ACTA DE LA JUNTA DE ACLARACIONES

LICITACIÓN PÚBLICA INTERNACIONAL BAJO LA COBERTURA DE TRATADOS PRESENCIAL
LO-009KDH999-E48-2016

SISTEMA DE PRECARGA E INSTRUMENTACIÓN GEOTÉCNICA, INFRAESTRUCTURA,
ESTRUCTURA DE PAVIMENTOS Y OBRA CIVIL DE AYUDAS VISUALES Y PARA LA
NAVEGACIÓN DE LA PISTA 2 Y ÁREA DE TÚNELES DEL NUEVO AEROPUERTO
INTERNACIONAL DE LA CIUDAD DE MÉXICO (NAICM)

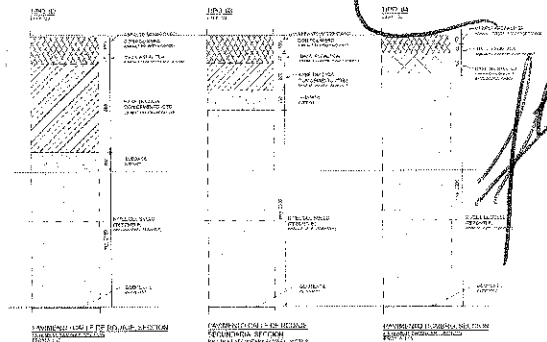
6.2.- En cualquier caso, se solicita confirmar que el abono de los eventuales asientos del terreno por encima de los 1.000m2/ha se contabilizará como suministro, conforme rezaba la referida especificación desaparecida. Se hace hincapié en el hecho de que estos volúmenes pueden ser importantes debido a asientos considerables del terreno. Es por esto por lo que se pide confirmación de la forma de abono de los mismos. (En el plano geotécnico "Espesor de la capa de nivelación de tezonite BX-90-XXX-XXXXX-020-3 0" se anticipa una espesor máximo de tezonite de nivelación de entre 1,75m y 2m (indicados en azul) y de hasta -1.6m (indicados en rojo).

6.3.- Por otro lado, el plano geotécnico "Espesor de la capa de nivelación de tezonite BX-90-XXX-XXXXX-020-3.0 anticipa aportes de espesor con nivelación de tezonite de hasta 1,75-2m y a su vez anticipa retirada de tezonite para nivelación de hasta -1,6m. ¿Cómo se puede garantizar un espesor mínimo de tezonite en el conjunto del firme de 1,50m (2,05m menos los 0,5m de nivelación previos), como se describe en el plano "Detalles de Pavimento Z1-25-DTL-XXXXXX-001-0-0"? Según los contratos de nivelación en curso y el contrato motivo de la presente Convocatoria para la precarga, geotécnik más un total de 2m de tezonite serán colocados sobre el terreno existente. Sobre esta paquete se aplica la precarga. Cuando se retira ésta y se descubre nuevamente el tezonite, se ha de nivelar esta superficie. Si la corrección/nivelación ha de ser la de retirar material tezonite, es imposible garantizar espesores mínimos de 2,05m definidos en el citado plano.

RESPUESTA: Referirse a la especificación "31 22 23.23 Capa de Nivelación en Tezonite"

RESPUESTA: Referirse a la especificación "31 22 23.23 Capa de Nivelación en Tezonite"
